ONTWERPBESLUIT WET NATUURBESCHERMING VAN GEDEPUTEERDE STATEN VAN  
GELDERLAND

**Datum besluit** : 20 augustus 2018  
**Onderwerp** : Wet natuurbescherming - gebieden – 2012-016901 - gemeente Apeldoorn  
**Activiteit** : het wijzigen van mitigerende maatregelen aanleg Veluwetransferium 't  
Leesten te Apeldoorn  
**Verlenen/weigeren** : verlenen vergunning  
**Aanvrager** : Staatsbosbeheer  
**Zaaknummer** : 2012-016901

**Bijlage 2 Wijziging in mitigerende maatregelen: uitvergroting Caitwickerzand**

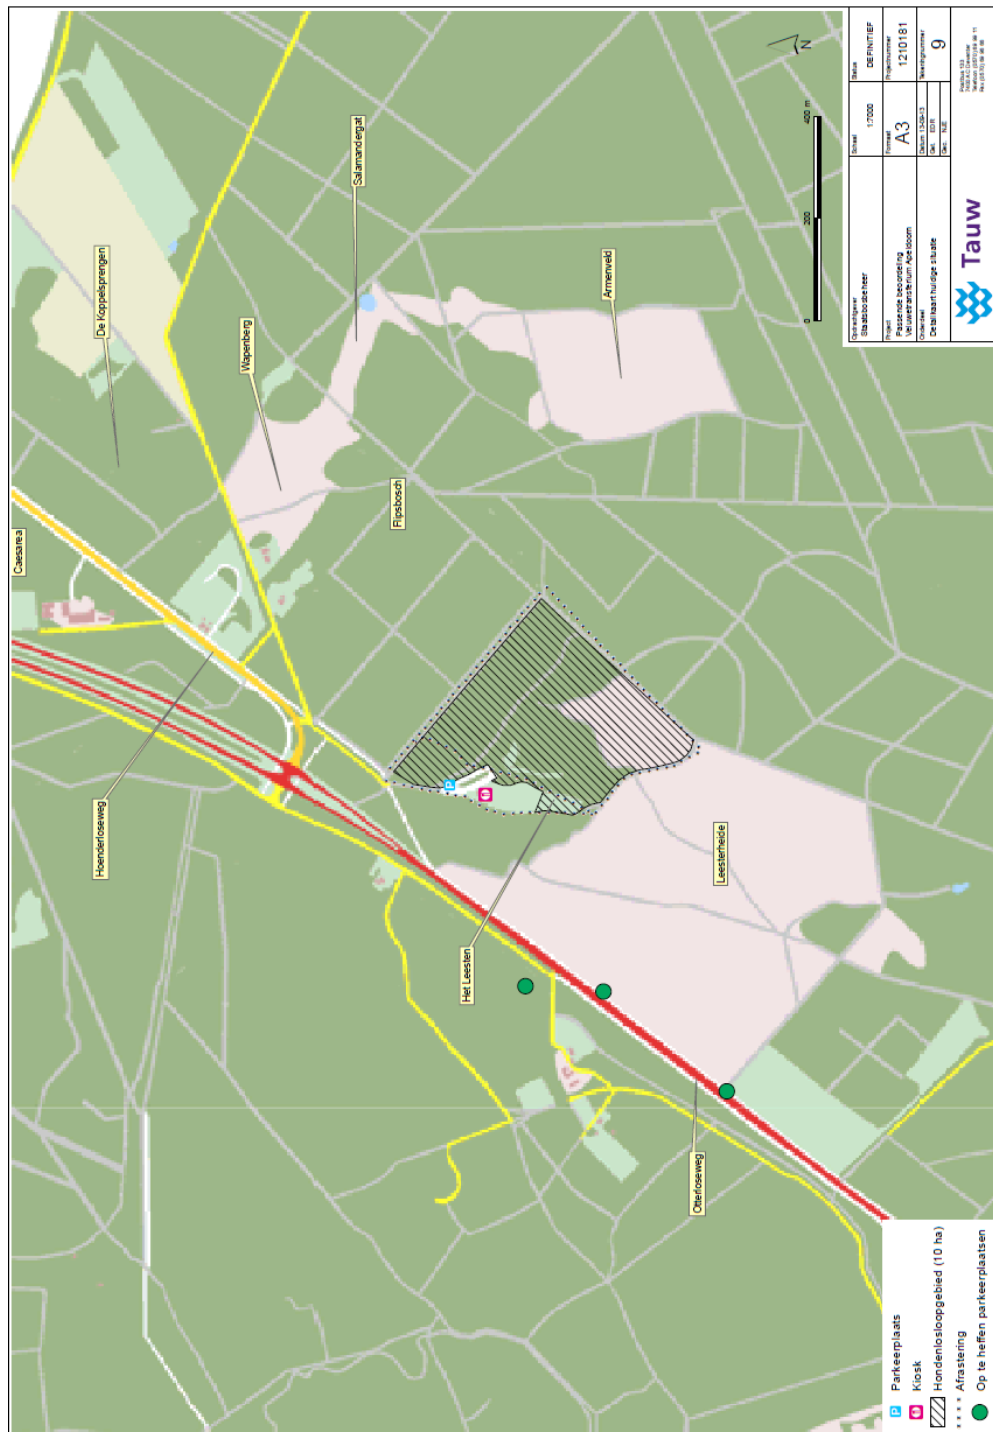
Bij de uitvoering is gebleken dat het opheffen van twee parkeerlocaties en het sluiten van een aantal wandelpaden op problemen stuitte. Met de provincie is afgesproken dat er naar andere oplossingen moest worden gezocht. Dit heeft geleid tot een aanvraag voor wijziging van de mitigerende maatregelen. Deze wijziging betreft:

- Het behouden van de parkeerplaatsen 4 en 5;
- het sluiten van de parkeerlocatie bij het Caitwickerzand;
- het handhaven van enkele paden;
- het sluiten van enkele andere paden.

2. Mitigatie vindt plaats door:
  - a. Het opheffen van parkeerplaatsen binnen het projectgebied (zie bijlage 6 en bijlage 1 en 2 voor de nu gewijzigde situatie);

**Bijlage 6 Overzicht te amoveren parkeerplaatsen**

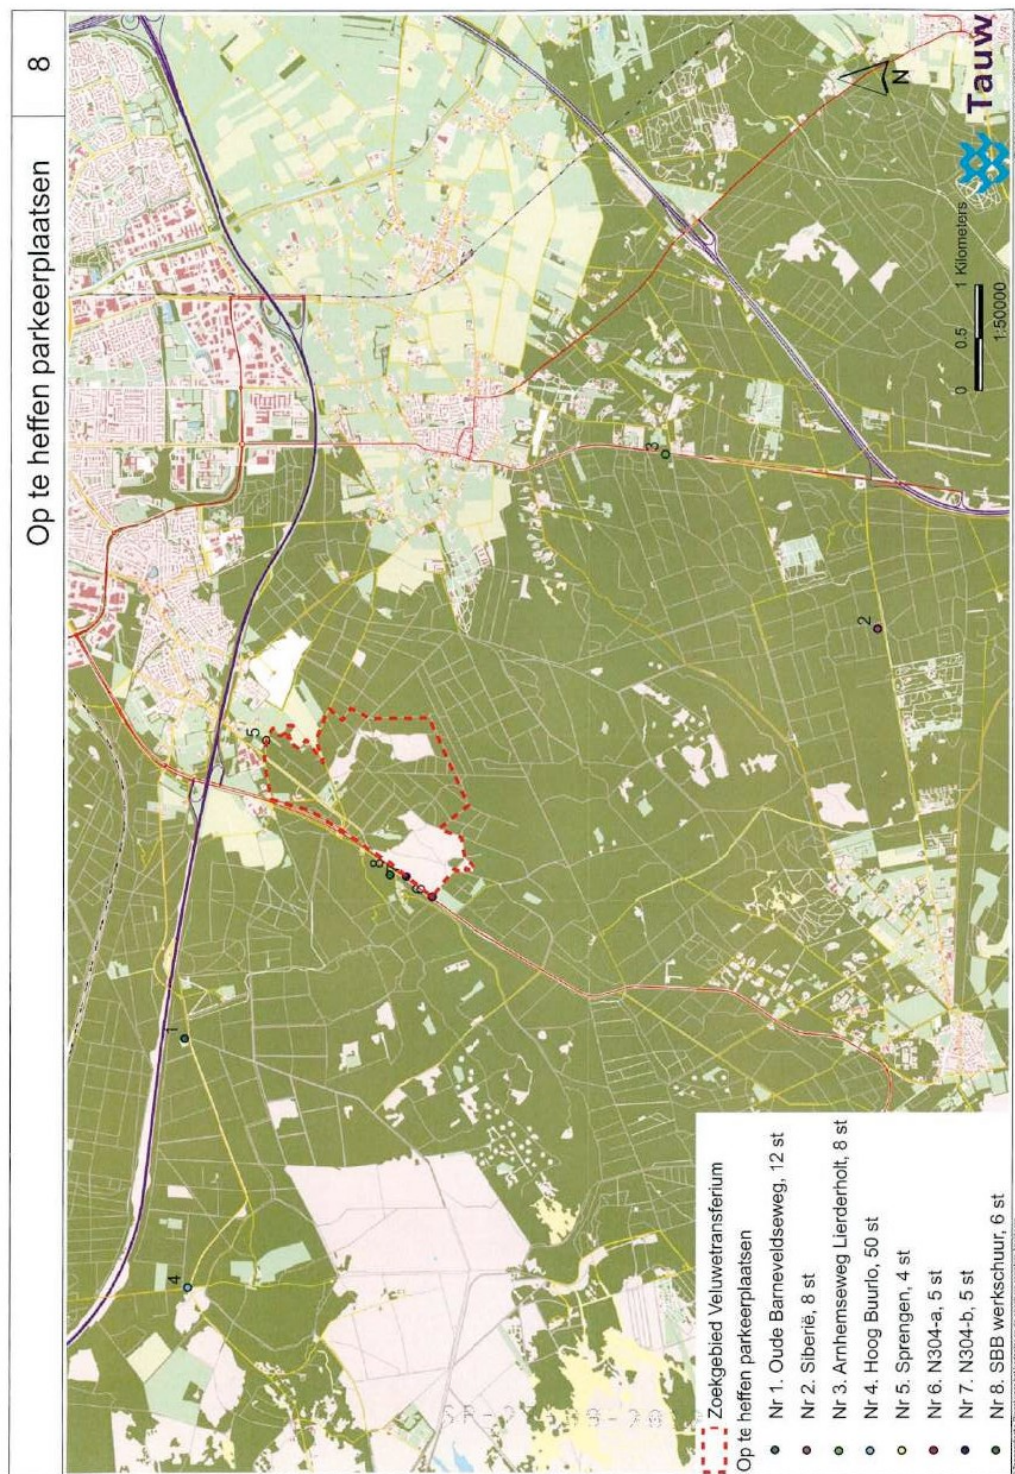
**nr. 4 en 5 worden middels dit besluit behouden, zoals aangegeven op bijlage 1 en 2**

- d. het amoveren van enkele paden op de Hoog Buurlosche Heide (zie bijlage 7);
  - e. het aanleggen van een heidecorridor (zie bijlage 8).
3. De op te heffen parkeerplaatsen dienen volledig ontmanteld te worden waarbij aanwezige verharding wordt afgevoerd, fysieke maatregelen worden genomen om parkeren onmogelijk te maken.

#### Bijlage 7 Af te sluiten paden

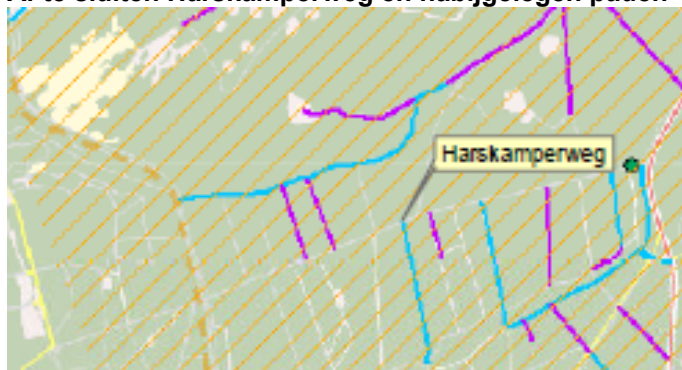
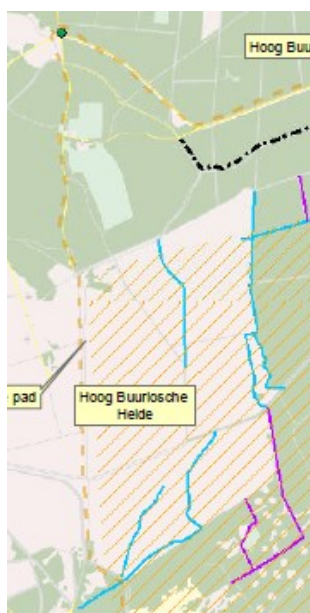
enkele paden worden middels dit besluit behouden, zoals aangegeven op bijlage 1 en 2

4. De te amoveren paden dienen middels fysieke maatregelen ontoegankelijk te worden gemaakt.
5. Het hondenlosloopgebied wordt omrasterd (bijlage 9).
6. De mitigerende maatregelen dienen binnen 2 jaar na inwerkingtreding van dit besluit gereed te zijn.

**Bijlage 9 Kaart wijziging tracé hondenlosloopgebied**

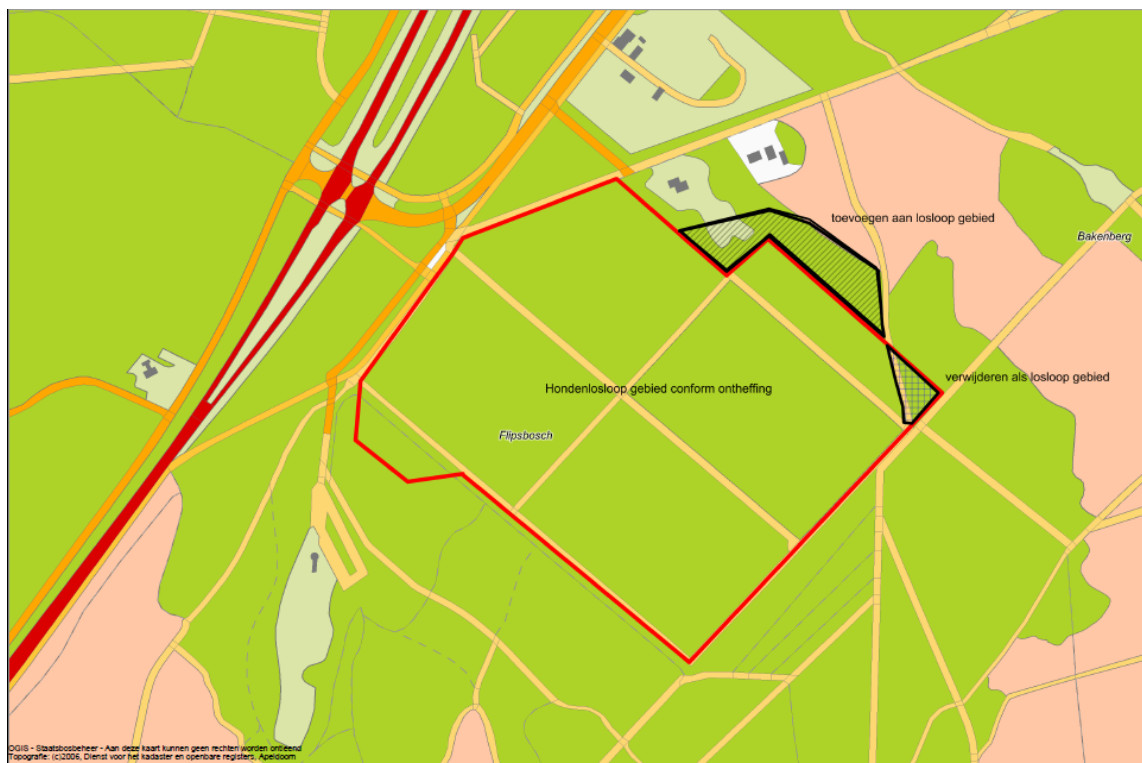
Blauw en gearceerd = toe te voegen aan hondenlosloopgebied

Blauw en geruit = te verwijderen als losloopgebied
